## PALLADIO TEAM FORNOVO S.R.L.

IMPIANTO DI SMALTIMENTO RIFIUTI SPECIALI  
NON PERICOLOSI SITO IN LOCALITÀ MONTE  
ARDONE NEL COMUNE DI FORNOVO DI TARO

## PROGETTO DI AMPLIAMENTO PER OPERAZIONI D1 E D15

### INTEGRAZIONE DOCUMENTALE

*Stralcio PRG vigente nel 2006:*

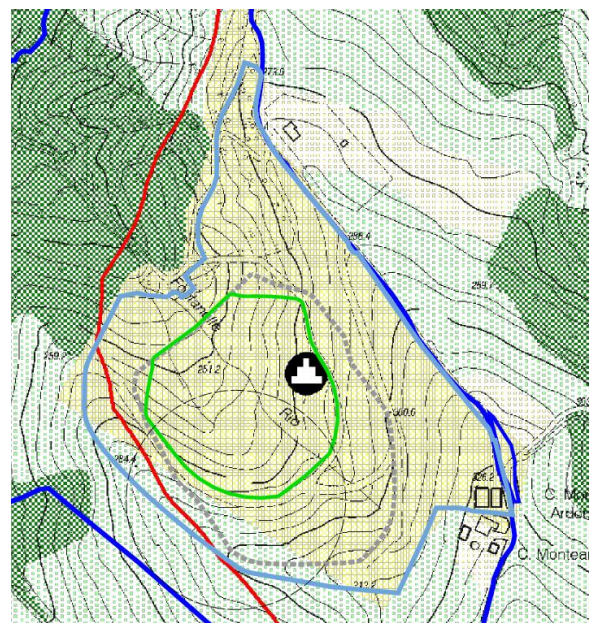
*"Fornire una tavola in scala adeguata (1:2.000 e 1: 5.000) che rappresenti la sovrapposizione dello stato di progetto con lo strumento di pianificazione comunale, al fine di valutare compiutamente il quadro di riferimento programmatico";*

*le "Zone per Servizi Tecnici (discarica)" contrassegnate dal perimetro rosso si estendono oltre la recinzione (linea azzurra) e si estendono al displuvio in sinistra idrografica*

A fronte di quanto illustrato, si rileva come la tavola 2a – PSC-variante 2013 debba essere rettificata, per riportarsi alla coerenza con le determinazioni pianificatorie di merito assunte dall'Autorità competente.
